Замена натяжного ролика 55560 на 55515

Техническая информация № 1966

Renault: Espace, Fuego, Master,
Trafic, 18, 20, 21, 25, 30
Jeep: Cherokee, Comanche

J8S 2.1 D, 2.1 TD

Рисунок 1: изображение замены

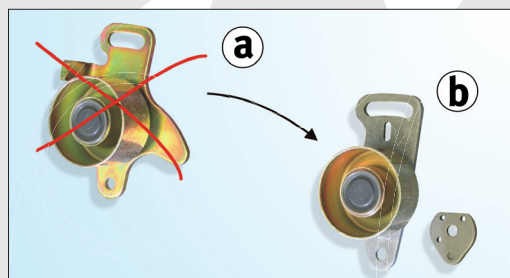
Натяжной ролик 55560 больше не поставляется и заменен натяжным роликом 55515 (см. рис. 1)

Натяжной ролик 55515 состоит из двух частей:

- натяжной ролик с основной опорой
- дистанционная прокладка

а) натяжной ролик 55560

б) натяжной ролик 55515

Риснок 2: обзор привода

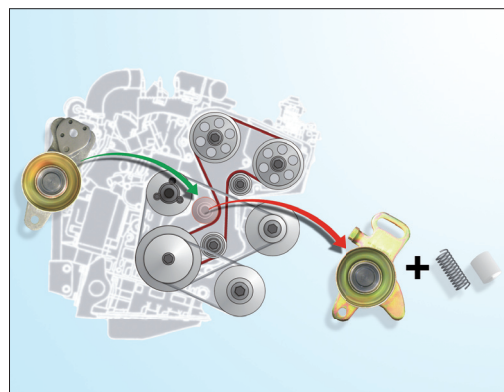
1. Переведите мотор в положение в соответствии с инструкцией завода-производителя
2. Демонтируйте старый натяжной ролик (пружина и муфта больше не понадобятся)
3. Установите новый натяжной ролик (старые болты можно использовать повторно)
4. Натяните ремень с помощью специального инструмента
5. Затяните болт крепления в соответствии с инструкциями завода-производителя
6. Проверните коленвал вручную на два оборота в направлении работы двигателя
7. Проверьте натяжение зубчатого ремня соответствующим измерительным прибором и при необходимости подкорректируйте натяжение ремня (повтор шагов 4-6)
